# Service Bulletin

## Lave-linge Top

**MODELE** : Lave-linge Top. N° de série commençant par 34.

**SUJET** : Remplacement sécurité de porte

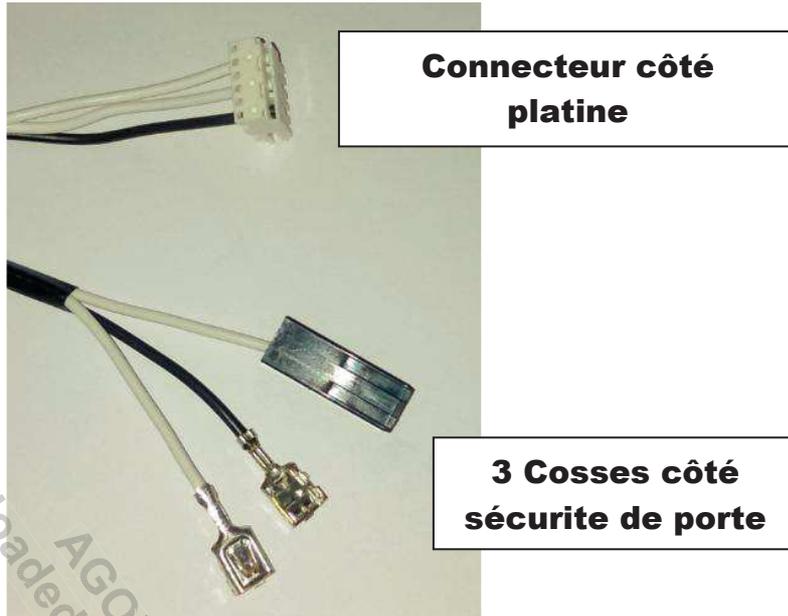
La sécurité de porte référencée 481010464112 est remplacée par la référence 481010474505

Lors de la commande de la sécurité de porte, un faisceau est fourni avec le composant.

En fonction du marquage indiqué sur la sécurité de porte d'origine 2 cas de figure peuvent survenir :

1 / La sécurité de porte d'origine porte la même numérotation au niveau des cosses 3, 4, 5 et 6. Dans ce cas ne pas utiliser le câblage fourni dans le kit. Vous pouvez connecter directement la pièce de remplacement au câble d'origine sur la machine

2 / La sécurité de porte d'origine porte la numérotation 1, 2 et 3 sur le connecteur RAST 2.5 (pas de cosses). Dans ce cas vous devez utiliser le câble fourni dans le kit et le brancher de la façon suivante :

- Cosse non isolée avec Fil noir >>>> sur la borne 3**
- Cosse isolée avec fil blanc >>>> sur la borne 4 (au centre)**
- Cosse non isolée avec fil blanc >>>> sur la borne 5**
